ПАСПОРТ ДОСТУПНОСТИ
№ 1050
объекта социальной инфраструктуры (ОСИ)

ГБУСОН РО «Самарский ДИ»

адрес объекта: ***Ростовская область, Азовский район, с. Самарское, ул. Зеленый Гай, 18***

АКТ ОБСЛЕДОВАНИЯ №1
объекта социальной инфраструктуры

Фото № 1. Вход на территорию. Нет тактильной разметки перед калиткой. Кнопка вызова на высоте 1,55м. Нет таблички об объекте

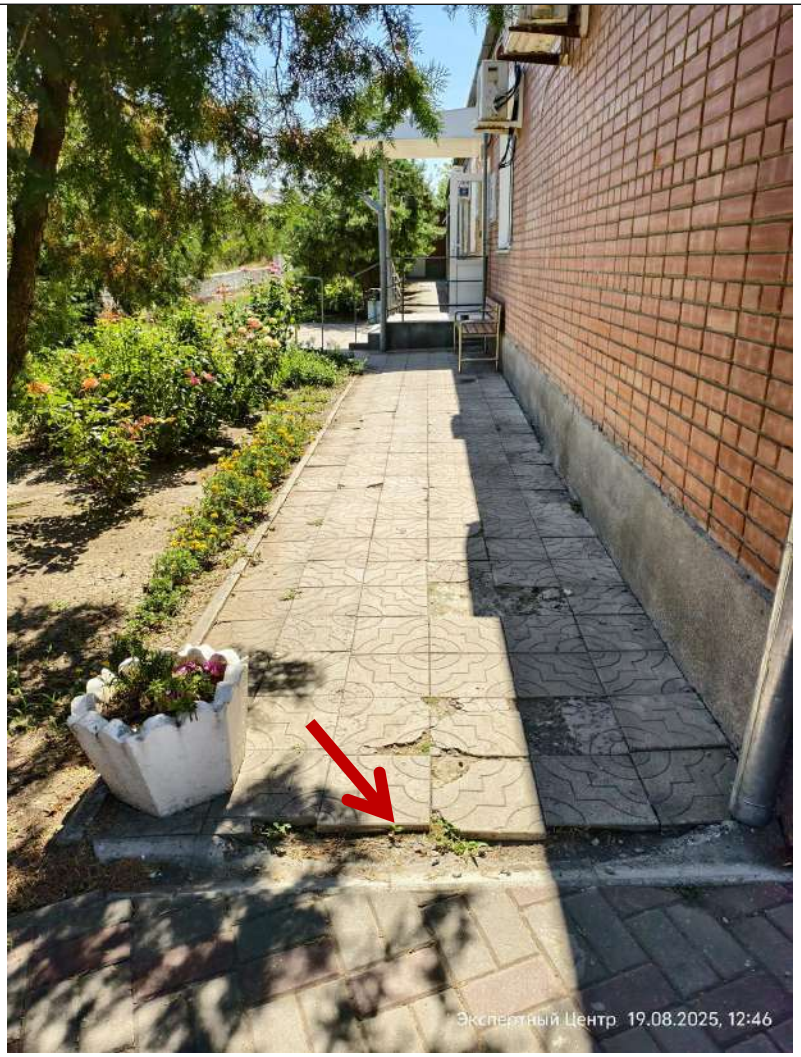
1.1.	Вход (входы) на территорию и путь (пути) движения на территории	*есть*	*1,2*	*1,2,3*	*Вход на территорию осуществляется через калитку. Калитка не прозрачная, не контрастная. Дверная ручка неконтрастна по отношению к полотну калитки. Перед калиткой нет тактильной предупредительной разметки. На входе установлена кнопка вызова персонала на высоте 1,55м. Недостаточно пешеходных дорожек. Не обустроена пешеходная дорожка к теневым навесам. Имеющиеся пешеходные дорожки шириной 1,0м.с неровным покрытием поверхности. На входе отсутствует табличка об объекте.*	*все*	*На входе на территорию дома инвалидов обеспечить прозрачность и контрастность калитки по отношению к прилегающей поверхности. Дверную ручку контрастно маркировать. С обеих сторон калитки на расстоянии ширины открытого полотна калитки установить тактильную предупредительную разметку шириной 0,5м. Кнопку вызова персонала расположить на высоте 0,85-1,1м. Обеспечить ее однозначную опознаваемость. На территории обустроить пешеходные дорожки шириной не менее 2,0м с ровным нескользящим покрытием поверхности. По краям пешеходных дорожек установить бордюры высотой не менее 0,05м. При необходимости в местах примыкания пешеходных дорожек к путям движения обустроить бордюрные пандусы в виде трёх наклонных плоскостей: одной центральной и двух*	*Капитальный ремонт*

примыкающих. Предусмотреть уклон центральной наклонной поверхности не более 80‰, боковых поверхностей не более 180‰. *На входе возле калитки установить контрастную, тактильную, дублированную рельефно-линейным шрифтом русского алфавита и шрифтом Брайля табличку об объекте, при этом тактильное поле должно располагаться на высоте от 1,2 до 1,6м (п. 6.5.9. СП 59.13330.2020), другие пиктограммы, в т.ч. указатели доступности.*

Фото № 9. Тамбур. Узкий дверной проем. Дверной проем и дверная ручка контрастно не маркированы

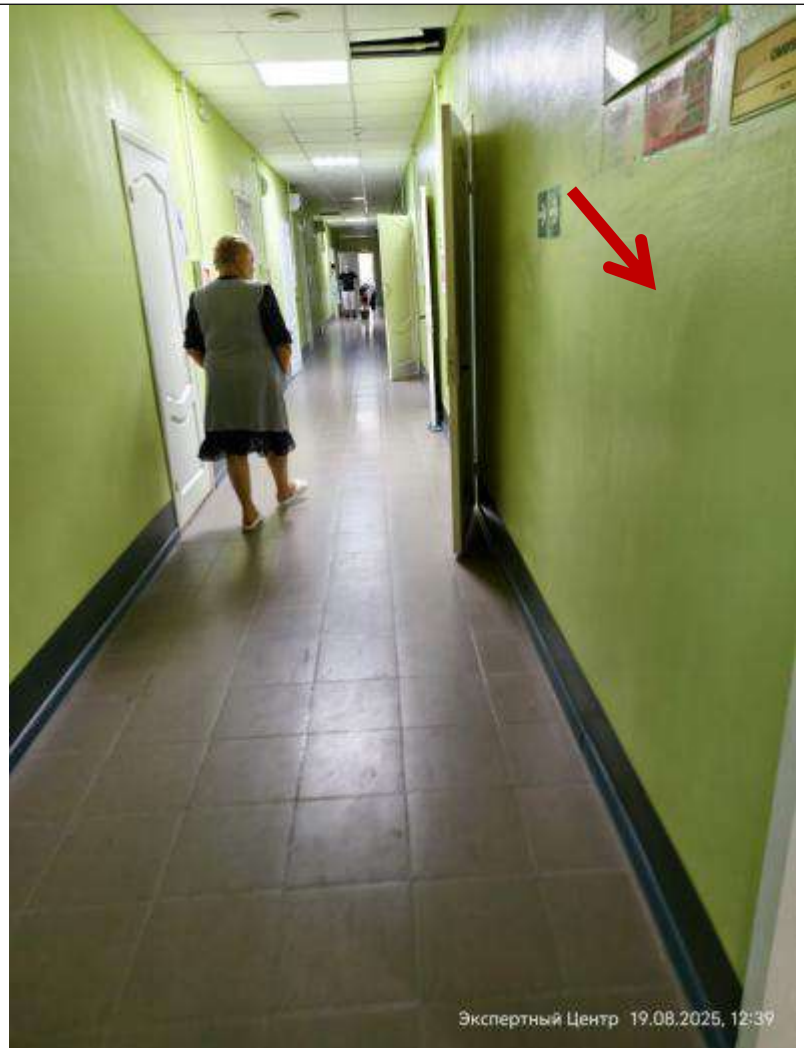
2.3.	Тамбур	*есть*	*4*	*9*	*На главном входе в тамбуре дверь двустворчатая с шириной дверного проема в свету при открытой одной створке 0,6м. Дверной проем и дверные ручки контрастно не маркированы.* *Не установлен доводчик, обеспечивающий задержку закрывания двери не менее 5 секунд.*	*все*	***При проведении капитального ремонта*** *в тамбуре заменить дверь, так чтобы ширина дверного проема в свету была не менее 0,9м, обеспечить высоту порога в дверном проёме не более 0,014м.* *Дверной проем контрастно маркировать или предусмотреть дверное полотно контрастное по отношению к прилегающим поверхностям. Установить дверные ручки П-образного или нажимного типа, контрастные по отношению к полотну двери.* *Установить доводчик с задержкой закрывания двери не менее 5 секунд, чтобы усилие при открывании двери было не более 50 Нм (п.6.1.5 СП 59.13330.2020).*	*Капитальный ремонт*

Фото № 13. Дверной проем и дверная ручка контрастно не маркированы. Порог в дверном проеме

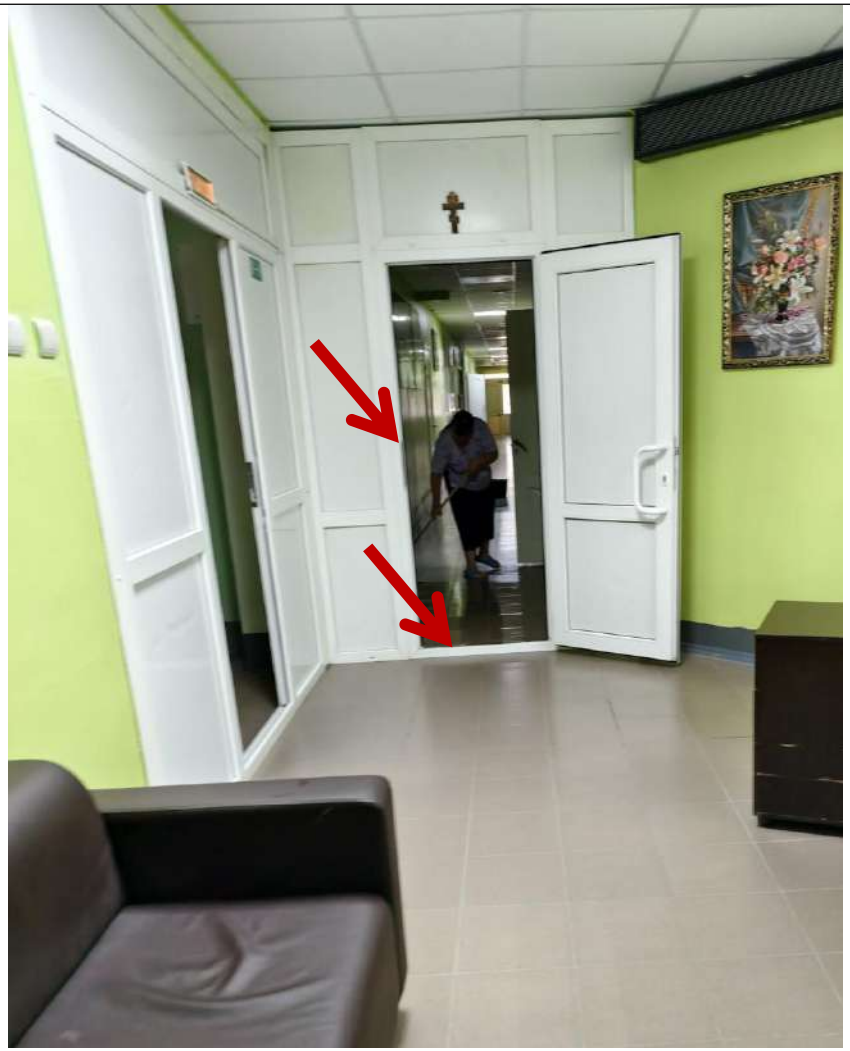
Фото № 14. Эвакуационный выход. Дверной проем и дверная ручка контрастно не маркированы. Узкие дверные створки

На эвакуационном выходе заменить дверь, так чтобы ширина дверного проема в свету была не менее 0,9м, обеспечить высоту порога в дверном проёме не более 0,014м без перепада высоты. Дверной проем контрастно маркировать или предусмотреть дверное полотно контрастное по отношению к прилегающим поверхностям. Установить дверные ручки П-образного или нажимного типа, контрастные по отношению к полотну двери (п.6.1.5 СП 59.13330.2020). *Установить знаки, указывающие направление эвакуации, информирующие обозначения и указатели.* *Эвакуацию инвалидов организовать в соответствии с порядком обслуживания инвалидов.* ***Капитальный ремонт***
